REALIZZAZIONE NUOVI ELETTRODOTTI A 150 kV "SANTA TERESA – TEMPIO" E "TEMPIO – BUDDUSO", NUOVE STAZIONI ELETTRICHE A 150 kV DI "TEMPIO" E "BUDDUSO" E RELATIVI RACCORDI LINEE

Verbale tavolo tecnico Commissione VIA

<small>T E R N A G R O U P</small>	Verbale tavolo tecnico Commissione VIA	Codifica REHX08010BIAM2766	
		Rev. 00 del 20/10/2018	Pag. 2 di 26

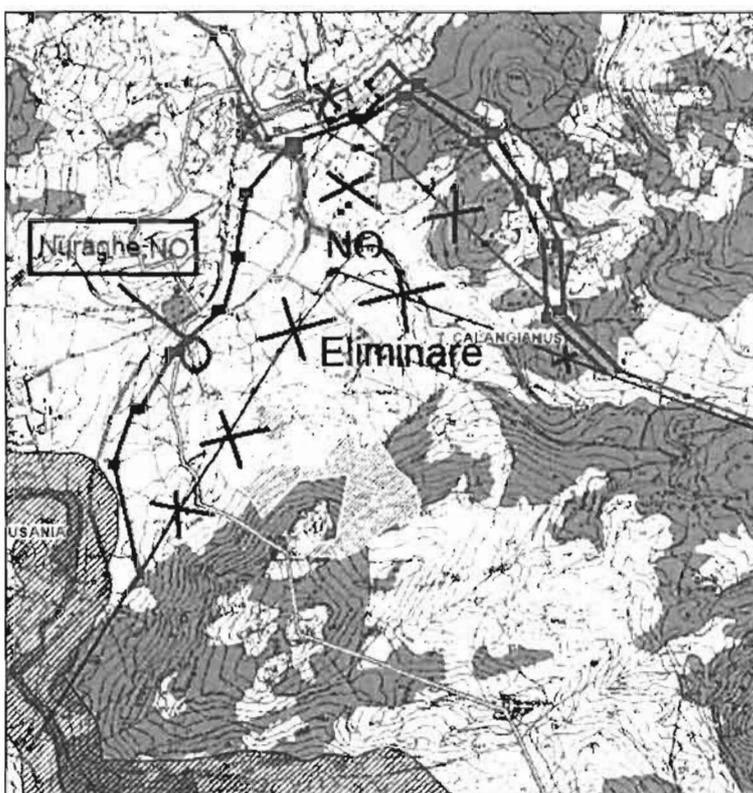
In particolare si tratta del nuraghe identificato nel suddetto Repertorio con il n. 3419, nel Comune di Calangianus, in prossimità delle relative aree di interesse archeologico e della nuova localizzazione proposta per la stazione elettrica da 150 kV di Tempio e Buddusò (cfr. elaborato DGHX08011BIAM2448_06_05 – "Alternativa di progetto 1").

Da quanto risultato dalla verifica condotta dalla competente Soprintendenza ABAP, il nuraghe in questione risulta in verità localizzato già all'interno della relativa limitrofa area vincolata con decreto ministeriale per il suo interesse culturale.

- **Nuraghe repertorio n. 3419:** nel ringraziare per la segnalazione dell'erronea localizzazione del nuraghe nel Comune di Calangianus (rispetto a quanto riportato dal PPR della Regione Sardegna), sarà cura di Terna tenerne conto per eventuali ulteriori analisi e approfondimenti.

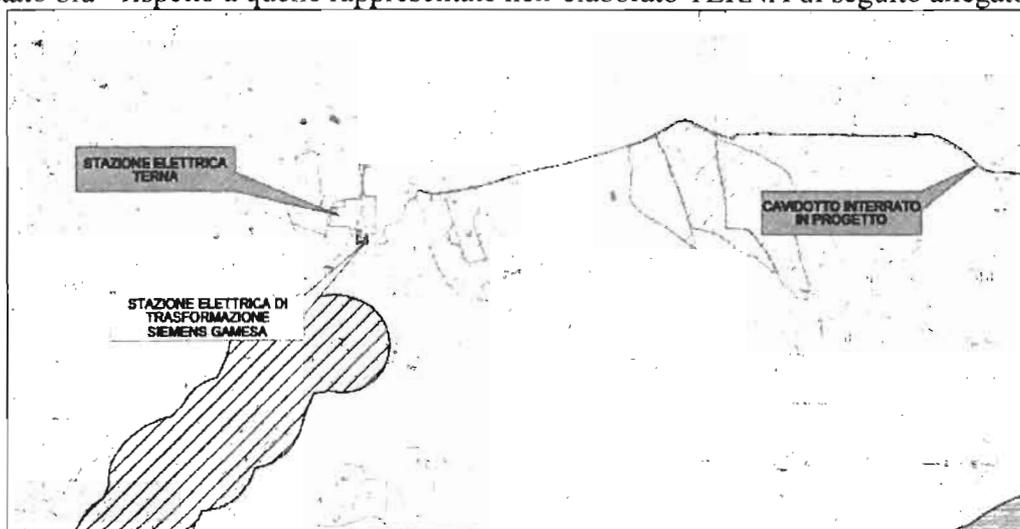
Ulteriore aspetto che si ritiene di dover segnalare a seguito, questa volta, dell'istruttoria in corso per un altro progetto sottoposto a VIA di competenza statale (cfr. ID_VIP 3798: "Parco Eolico Gomoretta") è relativo all'avvenuta consapevolezza che la nuova stazione elettrica 150 kV di Buddusò (illustrata nell'elaborato TERNA con codice DGHX08011BIAM2448_06_12 – Alternativa di progetto 2) in effetti è già oggetto da parte della stessa Società TERNA S.p.A. di ulteriori approvati sviluppi progettuali (cfr. nota TERNA S.p.A. del 07/02/2017, cod. pratica 201600211 ed elaborato pubblicato sul sito web del MATTM con codice: EP_CIV_D002_1_3) tuttavia non illustrati nell'elaborato sopra richiamato della presente documentazione integrativa volontaria e, quindi, non valutabili quali probabili cumulativi impatti significativi e negativi:

1. “Parco Eolico Gomoretta” – elaborato codice: EP_CIV_D002_1_3 (con indicata l’ulteriore approvata proposta di “Stazione elettrica di trasformazione Siemens Gamesa” e ulteriori aree oggetto di tutela paesaggistica per uso civico – righettato arancione – o per la presenza di corsi d’acqua – righettato blu - rispetto a quelle rappresentate nell’elaborato TERNA di seguito allegato al punto 2):

In merito poi alle aree soggette ad uso civico, riportate nell'elaborato cartografico del progetto del Parco Eolico Gomoretta nei pressi dell'alternativa 2 della stazione elettrica 150 kV di Buddusò, a seguito di ulteriori approfondimenti svolti da Terna nonché a riscontri con gli Enti competenti, è emerso che tali aree non risultano essere gravate da uso civico.

Terna ha quindi contattato, chiedendo chiarimenti sulle fonti del dato relativo agli usi civici, la Società Siemens Gamesa Renewable Energy Italy S.p.A., titolare del progetto del Parco Eolico Gomoretta, che ha confermato che i dati riportati nella tavola del progetto del Parco Eolico Gomoretta risultano essere stati reperiti nell'"*Inventario terre civiche*" della Regione Sardegna – Assessorato dell'agricoltura e riforma agropastorale e che *probabilmente si è trattato di un mero errore materiale di digitalizzazione del dato*. Ad ulteriore approfondimento è stata contattata anche ARGEA che ha confermato che quanto riportato nell'"*Inventario terre civiche*" risulta essere un elenco esaustivo delle aree gravate da uso civico nonché il Comune di Buddusò (nota TRISPA-P20180001110 del 28/03/2018) ad ulteriore verifica delle suddette aree ed al momento si è in attesa di riscontro.

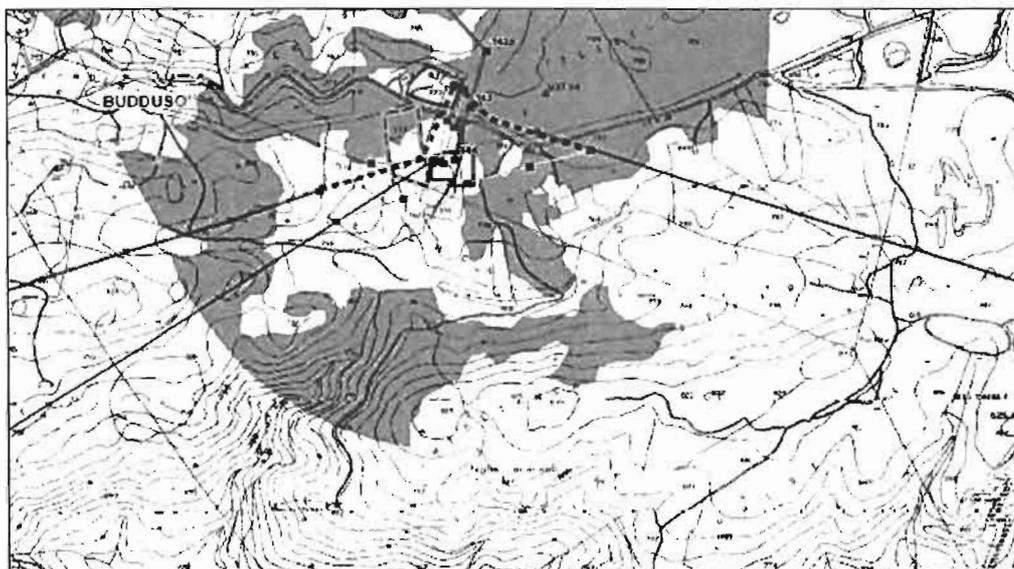
2. “Stazione elettrica 150 kV di Buddusò” – elaborato codice DGHX08011BIAM2448_06_12, “Carta dei vincoli paesaggistici” per l’Alternativa di progetto 2 (ove risulta mancare l’esaustiva rappresentazione delle aree tutelate paesaggicamente per uso civico – d’altronde ulteriormente interessate dalla nuova soluzione progettuale TERNA con il raccordo elettrico (linea GIALLA) posto a sud della nuova stazione (linea VIOLA) per la riconnessione delle due linee elettriche esistenti (linee NERE):

- **Impatti cumulativi:** A seguito della segnalazione della presenza del progetto della cabina utente del Parco eolico Gomoretta in adiacenza alla stazione elettrica 150 kV di Buddusò, Terna sta provvedendo a recuperare i dati progettuali disponibili per procedere con la valutazione degli impatti cumulati.
